もんじゅ廃止措置 審査資料	
資料番号	本文六, 七, 添付書類六 改 1
提出年月日	2022年9月7日

高速増殖原型炉もんじゅ
性能維持施設について

令和4年9月7日
国立研究開発法人日本原子力研究開発機構

別図-1 . RCW/RCWS 系統図

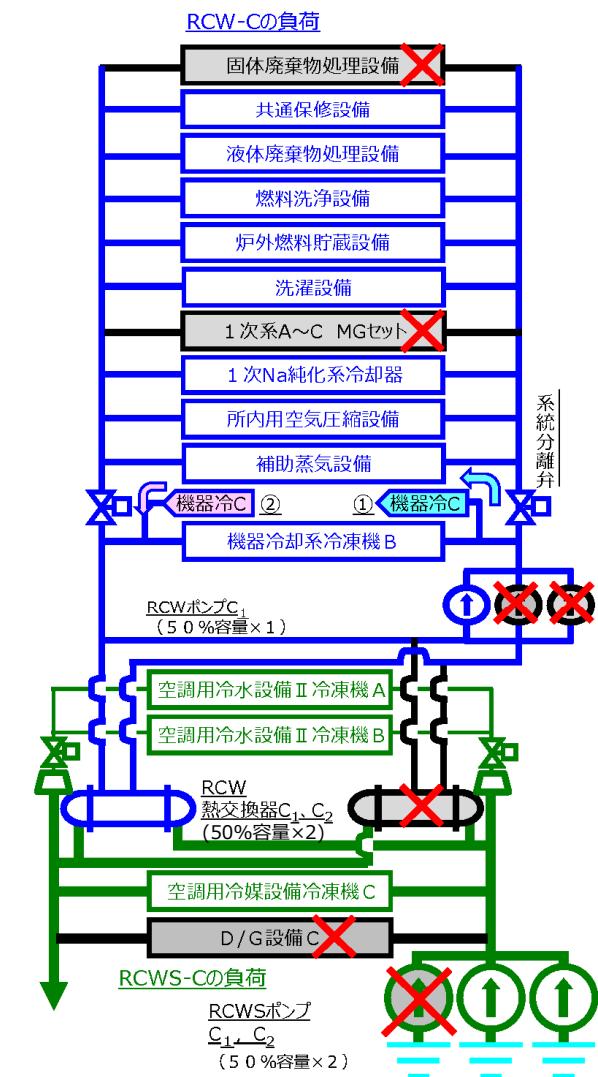
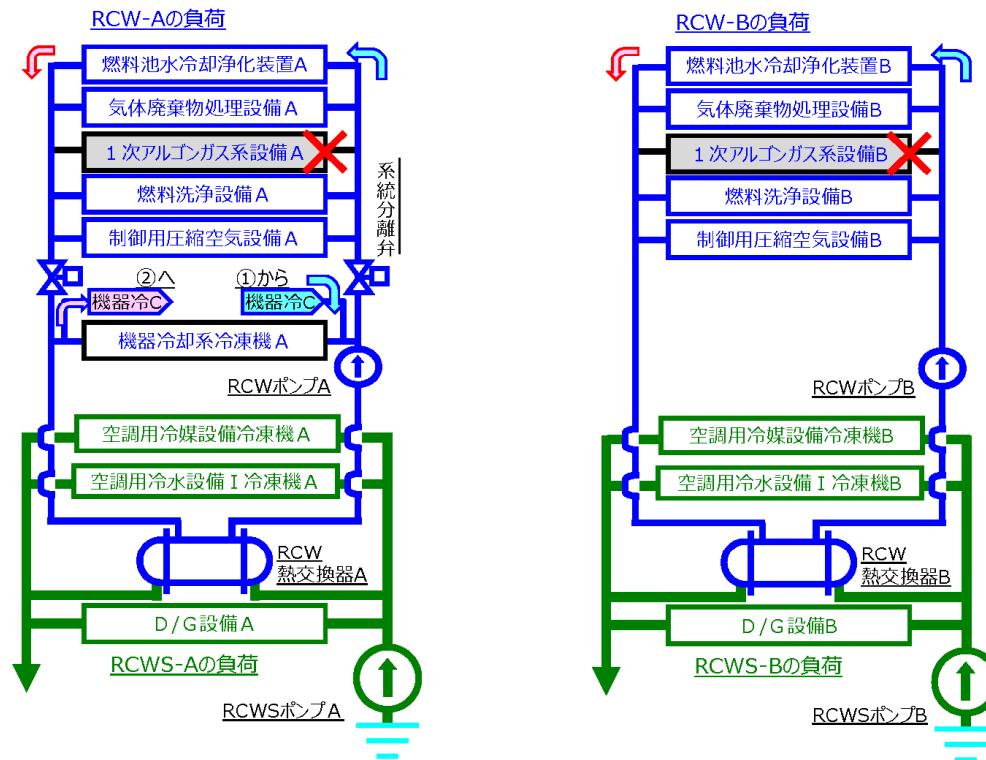
RCW は、原子炉補機に冷却水を供給する行う設備であり、別図-1 の系統図に示すように、原子炉補機冷却水熱交換器、原子炉補機冷却水ポンプ、原子炉補機冷却水サージタンク、配管及び弁等からなり閉回路を構成している。

RCWS は、別図-1 の系統図に示すように、原子炉補機冷却海水ポンプ、配管及び弁等で構成され、原子炉補機冷却水熱交換器、換気空調設備用冷凍機及び非常用ディーゼル発電機へ冷却海水を供給している。

したがって、性能維持台数を4基から3基に変更する。

したがって、性能維持台数を 5 台から 3 台に変更する。

したがって、性能維持台数を 5 台から 4 台に変更する。

設備（建物）名称	既許認可の記載台数	維持台数	内訳	
原子炉補機冷却水熱交換器	4 基	3 基	A 系	1 基
			B 系	1 基
			C 系	1 基
原子炉補機冷却水ポンプ	5 台	3 台	A 系	1 台
			B 系	1 台
			C 系	1 台
原子炉補機冷却海水ポンプ	5 台	4 台	A 系	1 台
			B 系	1 台
			C 系	2 台

別図-1. 格納容器換気装置の50%出力運転時の霧囲気温度

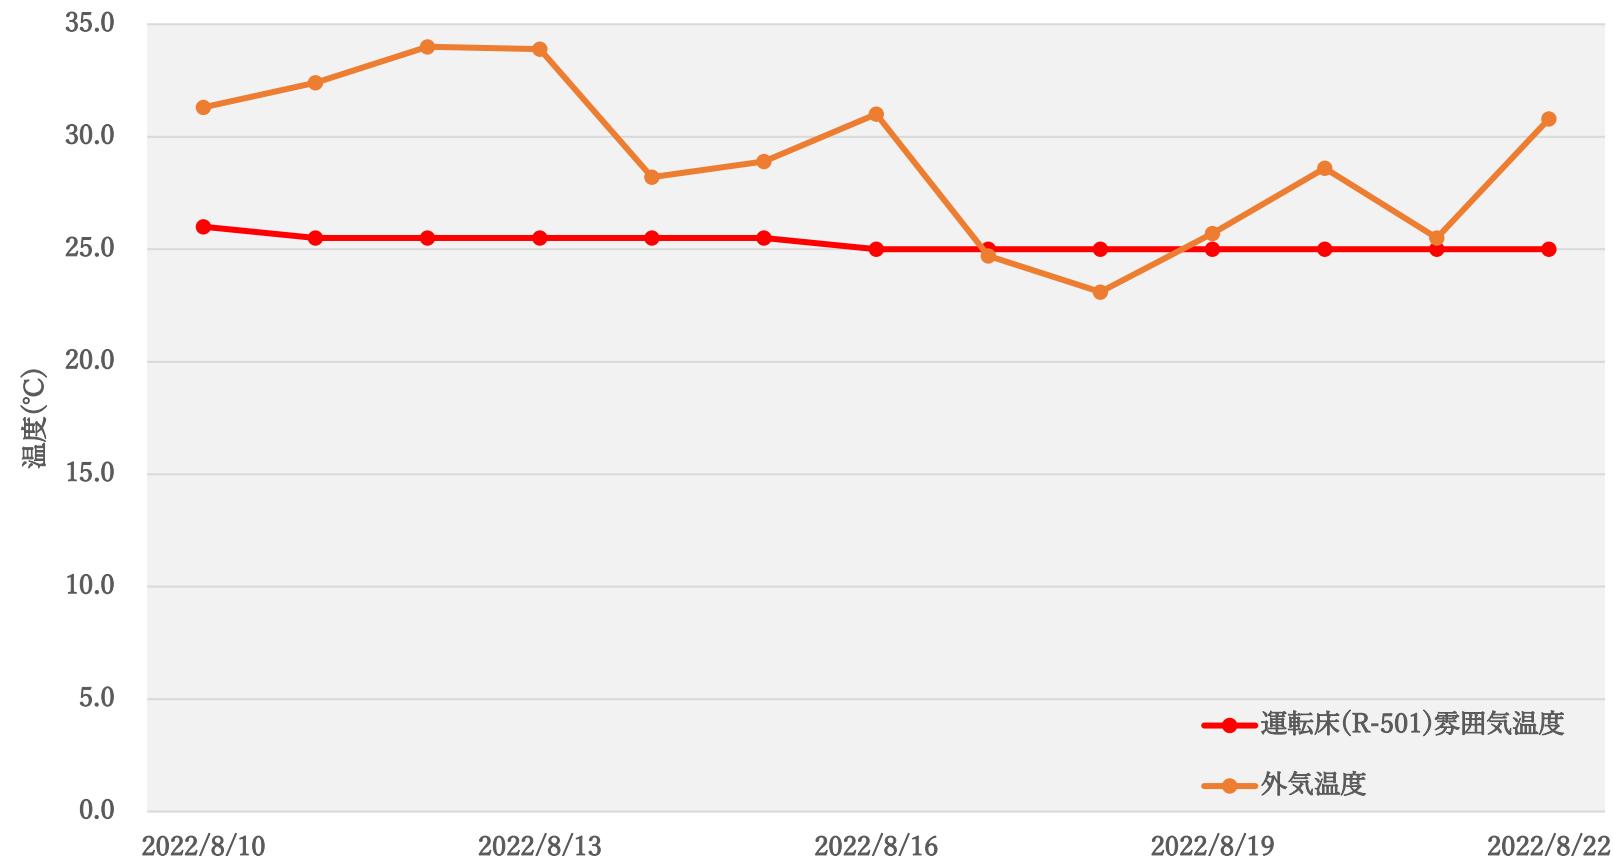
一方、廃止措置段階においては熱負荷が小さく、別図-1から別図-5に示す通り外気温度が高い夏季であっても50%出力の換気機能により、換気対象部屋の室温を30°C以下に保つことが可能であり、必要な換気ができることを確認している。このため、50%出力の換気機能となるよう維持台数を削減する。

別図-6. 気体廃棄物処理設備の圧縮機と廃ガス貯槽をバイパスした処理

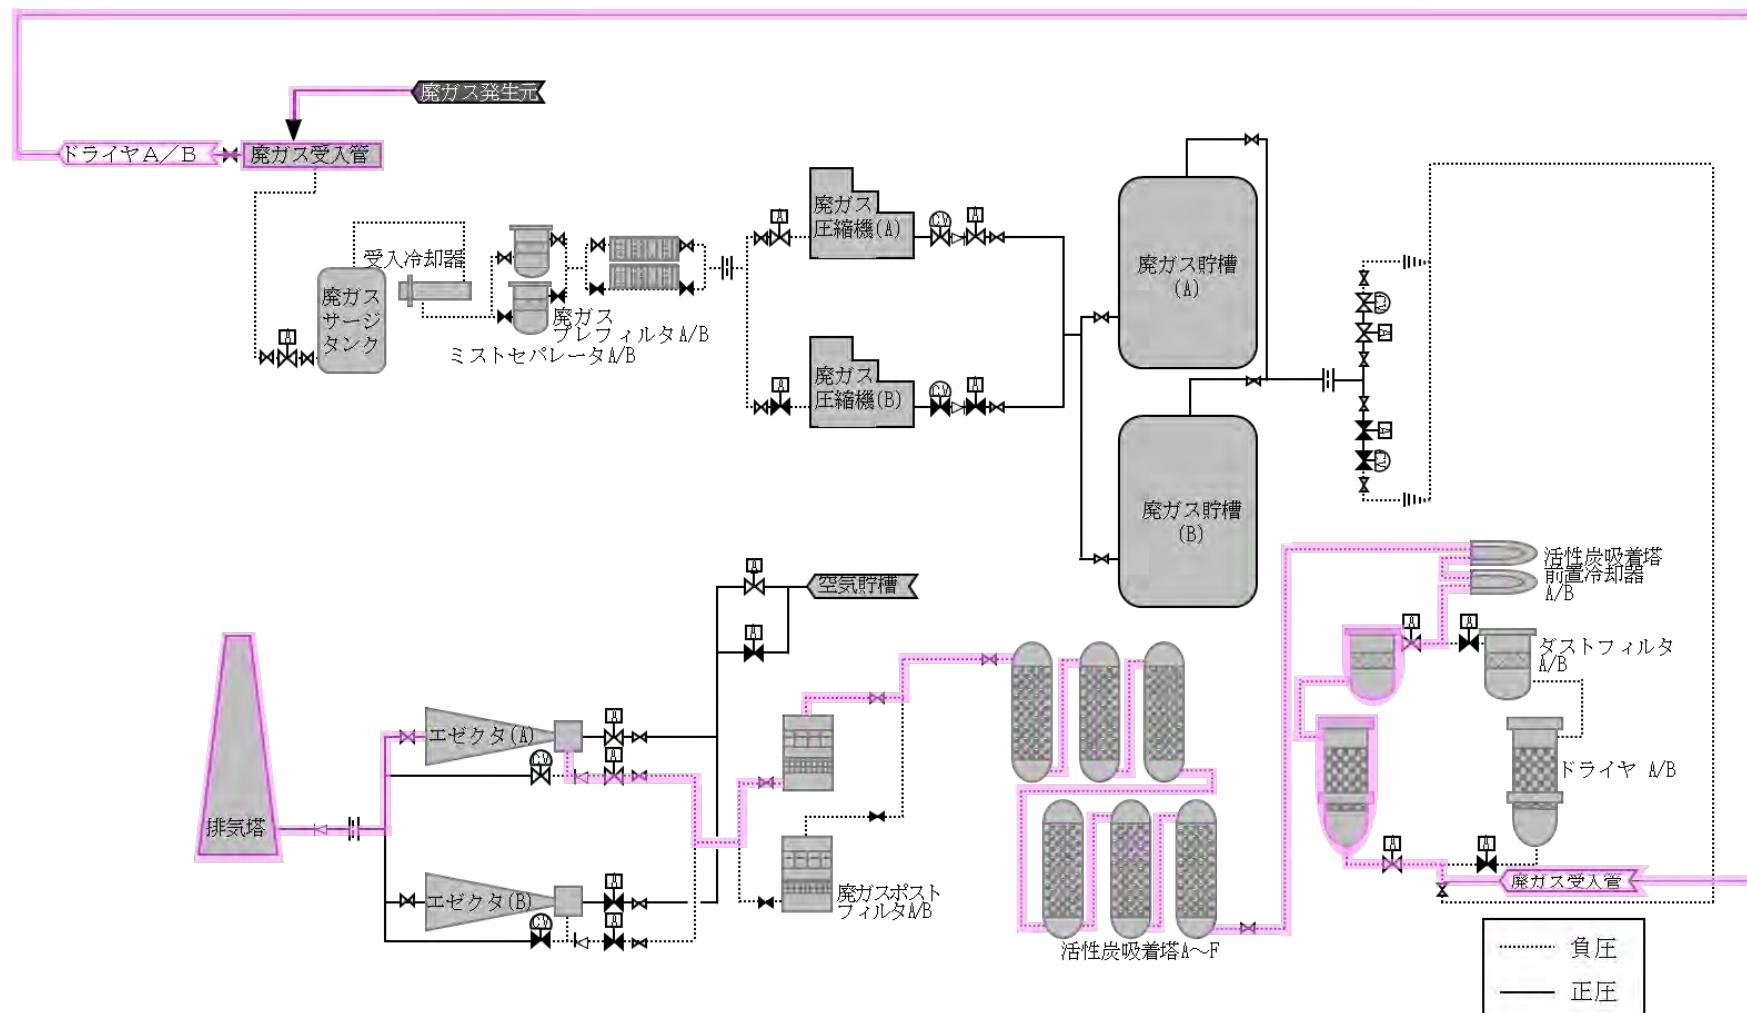
また、気体廃棄物処理設備（廃ガス圧縮機、廃ガス貯槽）については、別図-6に示す通り、空気駆動式のエゼクタにより廃ガスを $10\text{m}^3/\text{h}$ の流量で排気筒へ排出することが可能であり、廃止措置段階においては気体廃棄物の放出量を少ないため、廃ガス圧縮機、廃ガス貯槽をバイパスした運転が可能である。

別図-7. 制御用圧縮空気設備への所内圧縮空気設備から圧縮空気供給

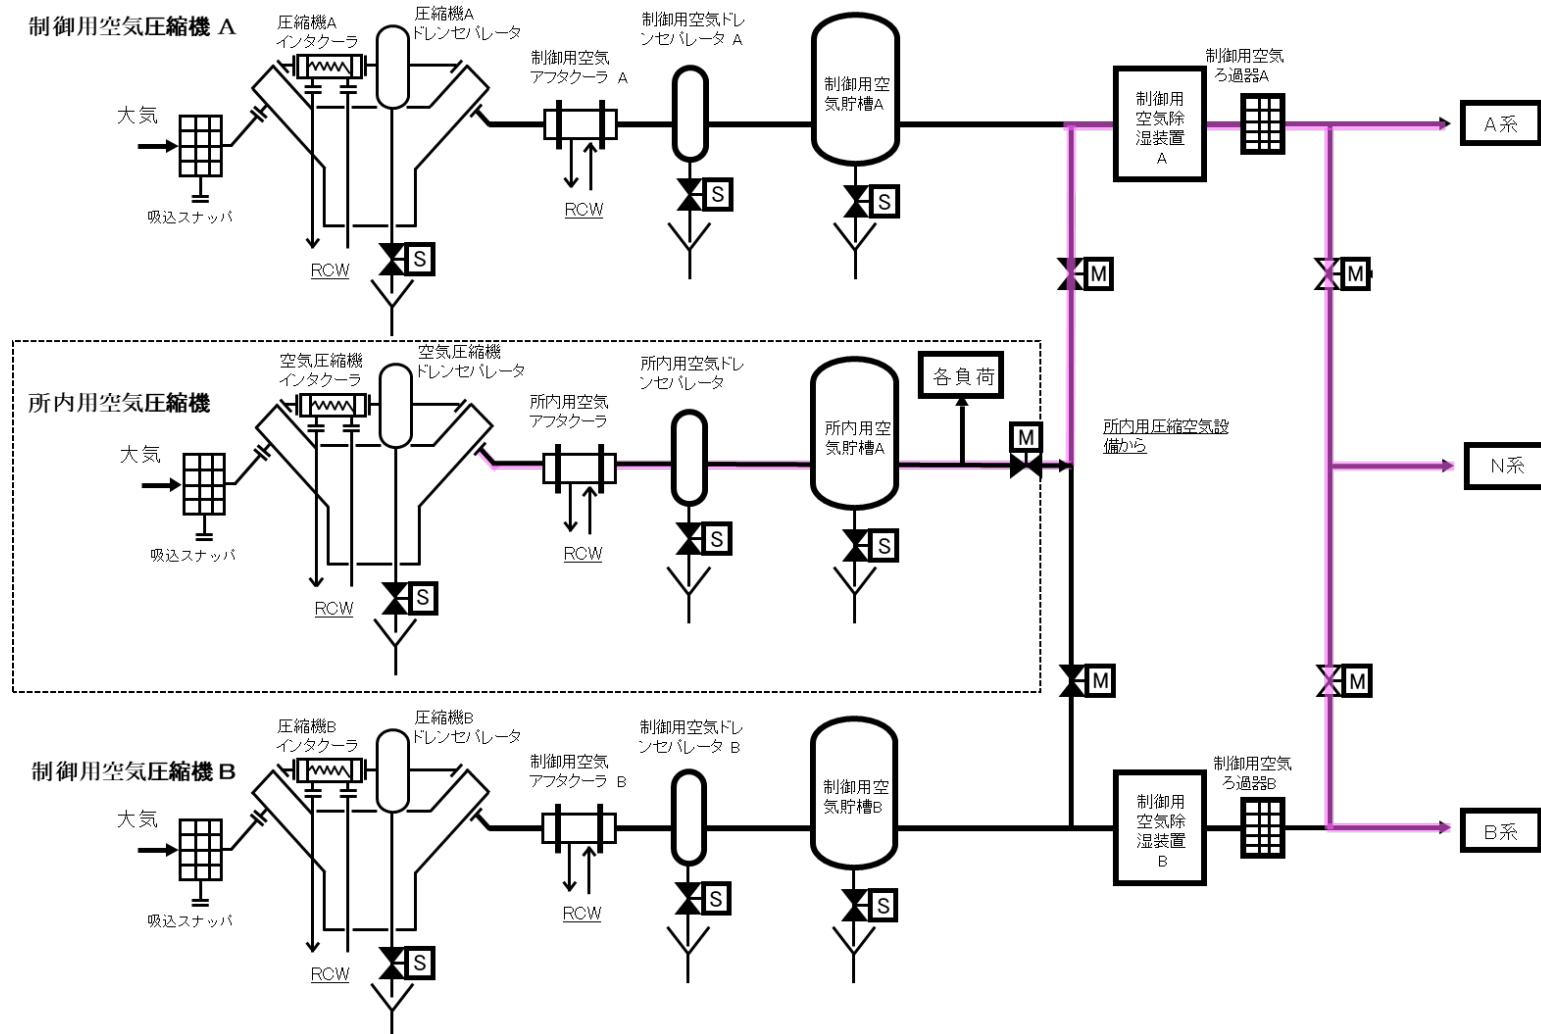
さらに、制御用圧縮空気設備については、別図-7に示す通り、制御用圧縮空気設備と並列に100%容量の所内圧縮空気設備が設置されており、所内圧縮空気設備からの圧縮空気の供給が可能である。

別図-8. 格納容器換気装置と格納容器空気雰囲気調節装置

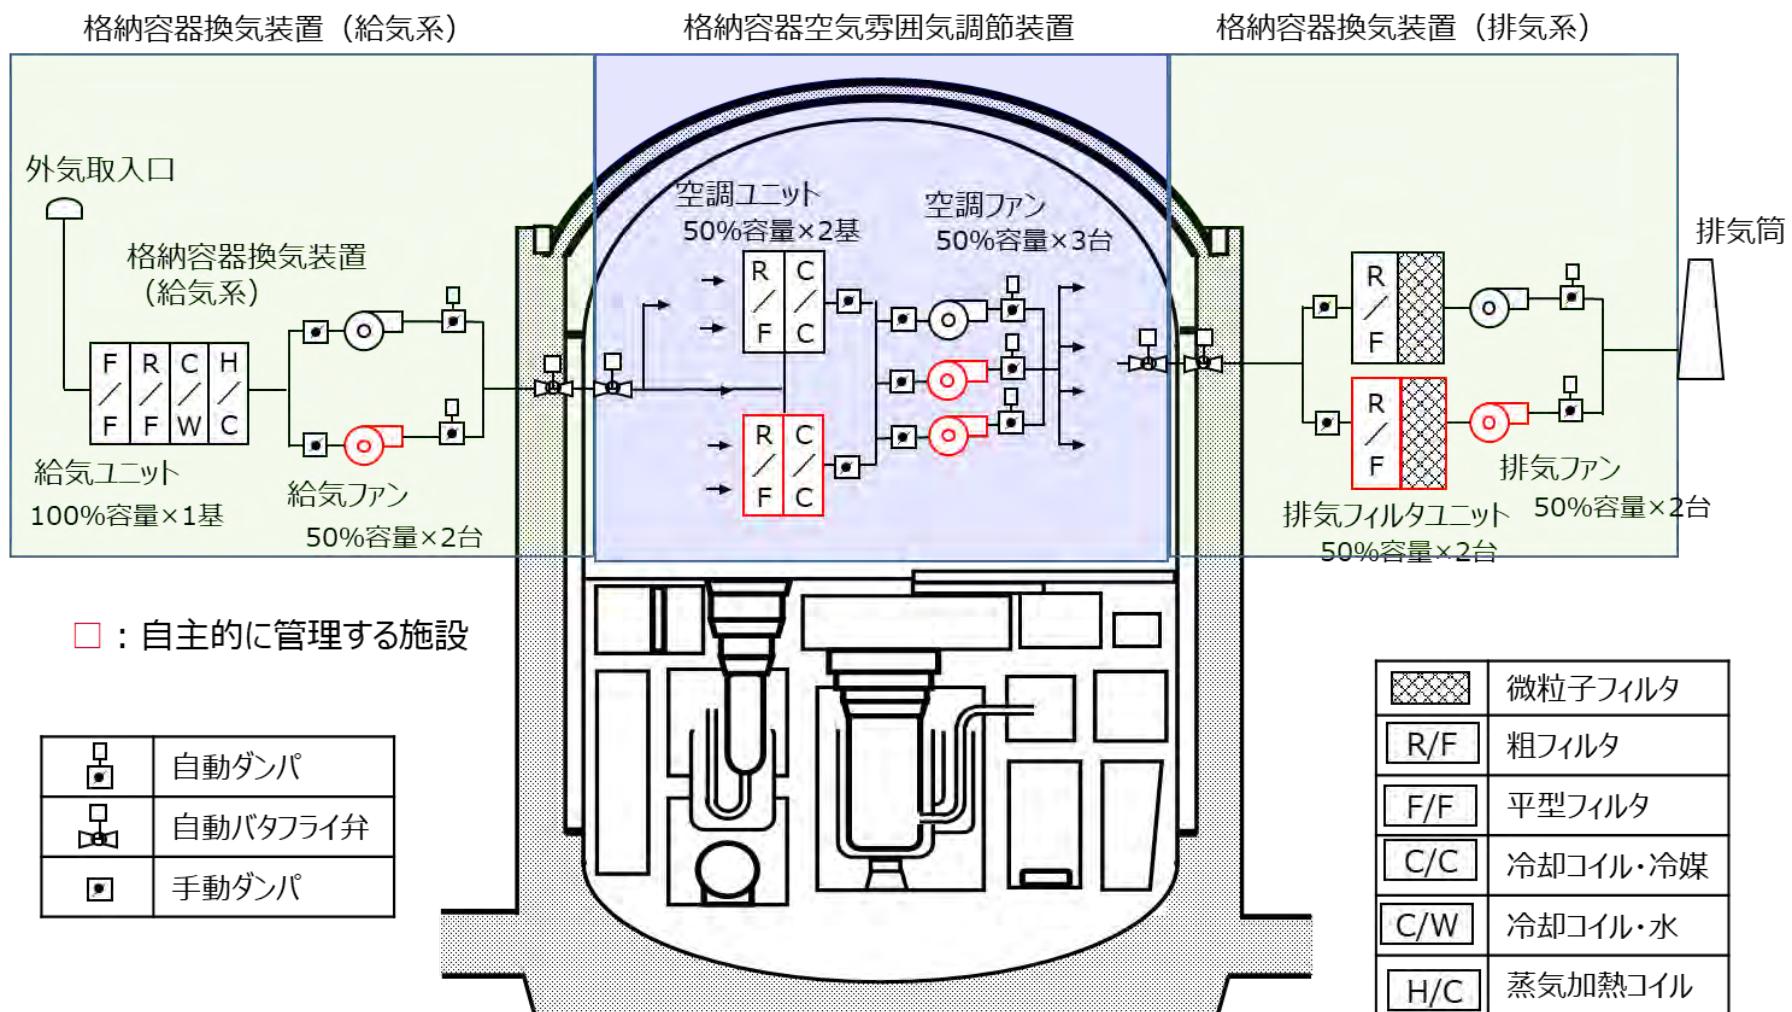
「必要な性能を上回る設備の削減」に関する系統図として格納容器換気装置、「予備機の削減」に関する代表的な系統図として格納容器空気雰囲気調節装置を別図-8に示す。
